PŘÍSTAVBA A STAVEBNÍ ÚPRAVY ZIMNÍHO STADIONU V KROMĚŘÍŽI

B SOUHRNNÁ TECHNICKÁ ZPRÁVA
DODATEK **D1**

Dodatek k souhrnné technické zprávě ze dne 5.12.2017

DOPLNĚK A REVIZE PROJEKTOVÉ DOKUMENTACE KE DNI 24.5.2018

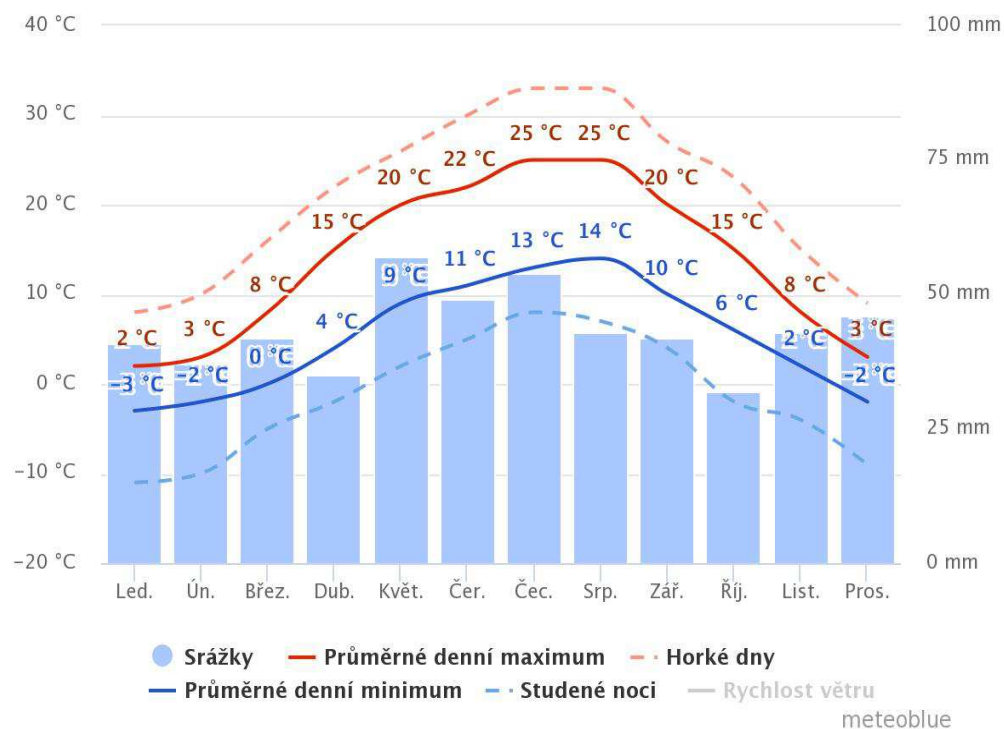
- 1 Objem retenční nádrže na dešťovou vodu ze střech sever (RNS) byla zvětšena natolik (z 98 m³ na 137m³), aby ve 4. etapě mohla zadržovat i dešťovou vodu , ze západní poloviny střechy stávajícího zimního stadionu. Celkový objem retenčních nádrží na zadržení srážek ze střech je 215,5 m³, to představuje kapacitu na pojmnutí 60% průměrného měsíčního úhrnu srážek.
- 2 Byla zrušena přípojka dešťové kanalizace ze západní střechy stávajícího zimního stadionu, která ústila do překládané městské stoky.

V původní variantě PD ve stupni DUR ze dne 5.12. 2017 bylo odvodnění dešťových vod ze západní poloviny střechy stávajícího zimního stadionu , tj. cca 28% zastavěných ploch ponecháno ve stávajícím stavu – dešťové vody byly odváděny do jednotné kanalizace. Realizace 4. etapy, do které spadá přístavba k západní fasádě zimního stadionu bude realizována s časovým odstupem a nedochází ke změně střešního pláště stávajícího zimního stadionu. Na základě výše uvedené výzvy je navržena úprava PD a srážky ze západní poloviny střechy ZS budou svedeny do rozšířené retenční nádrže RNS.

Dešťové vody z 95% zastavěných ploch jsou akumulovány v retenčních nádržích a dále technologicky spotřebovávány. V souhrnné technické zprávě B, v oddíle B.2.7.1 TECHNOLOGIE CHLAZENÍ, odstavec 5.2. Spotřeba vody jsou popsány technologické nároky na technologickou spotřebu vody na chlazení v odpařovacích kondenzátorech a na výrobu ledu. Z níže uvedené bilanční tabulky je zřejmé, že požadavky na množství vody pro výrobu ledu a chlazení jsou větší, než celoroční srážky ze všech střech, které představují cca 63% spotřeby vody. Z tohoto důvodu není přednostně navrženo vsakování vody ze střech. Dešťová voda je pro požadované technologické účely, tj. pro chlazení v odpařovacích kondenzátorech i pro výrobu ledu vhodnější než voda z řadu, nebo voda studniční, a její finální úprava je méně náročná. Zasakování dešťových vod a nákup a upravování tvrdé vody z řadu je zcela neekonomické. Z tabulek je zřejmé, že celoročně je spotřeba vody pro provoz vody vyšší než představují akumulované srážky. Regulované vypouštění do jednotné kanalizace přepady z retenčních nádrží představuje pojistné řešení pro období mimořádných srážek, kdy by s velkou pravděpodobností došlo k saturaci podloží a nefunkčnosti vsakování.
